Nota van beantwoording vooroverlegreacties Conceptbestemmingsplan Cattenbroekerplas

Nota van beantwoording vooroverlegreacties

Eind juni 2022 is het conceptbestemmingsplan Cattenbroekerplas naar de volgende vooroverleginstanties gestuurd:

Afbeelding 1: Uitsnede 'bijlage 1 – inrichtingsontwerp'

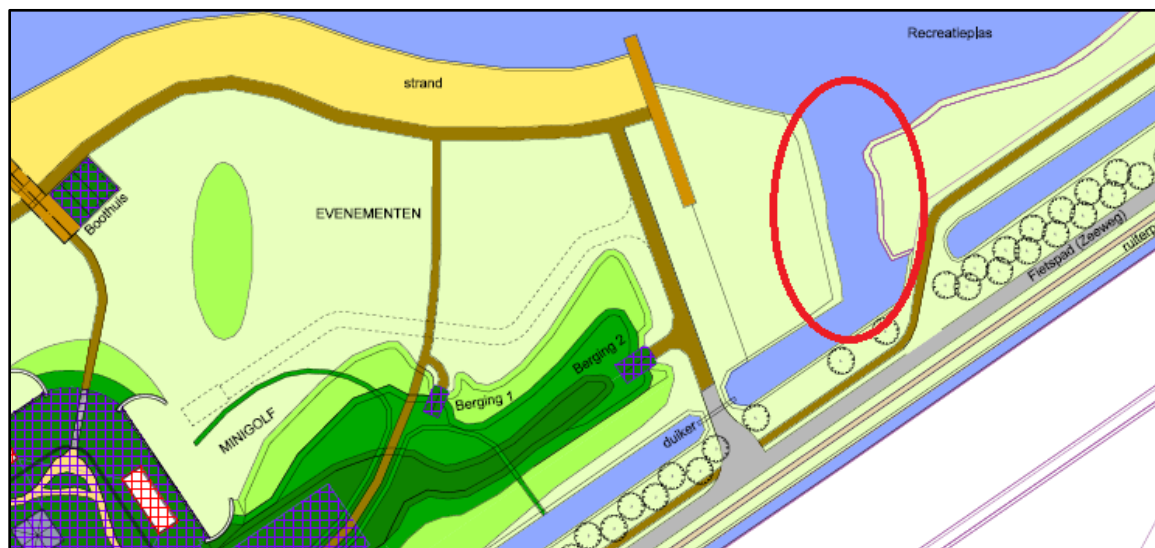
In de tekeningen die gestuurd zijn (bijlage 1) staat aan de rechterkant van het gebied geen doorgang ingetekend, maar wel op de tekening met nummer '16341-OV04-250920202.pdf'. En op luchtfoto's lijkt die doorgang er al wel te zitten. Wat is nu precies de bedoeling?

Deze doorgang is recent door de gemeente gedicht in verband met het tegengaan van afkalving van de bestaande oever. Dit is op de meest recente tekeningen verwerkt. Deze worden in het bestemmingsplan opgenomen.

Op deze locatie is het eiland van Watersportvereniging Woerden beoogd. Zodra hierover een concreet plan bekend is, wordt dit met Het HDSR afgestemd.
